**ВТУЛКИ НАПРАВЛЯЮЩИЕ БЫСТРОСМЕННЫЕ  
ПРЕСС-ФОРМ ДЛЯ ИЗГОТОВЛЕНИЯ  
РЕЗИНОТЕХНИЧЕСКИХ ИЗДЕЛИЙ**

**ГОСТ  
24517-80**

Изменение № 1 ГОСТ 24517—80 Втулки направляющие быстросменные пресс-форм для изготовления резинотехнических изделий. Конструкция и размеры

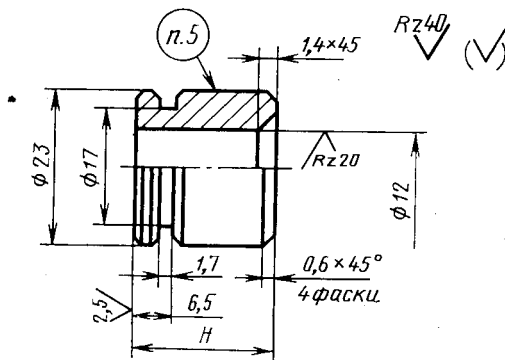
Пункт 1. Чертеж. Размер  $\varnothing 23$  проставить, как указано на чертеже:
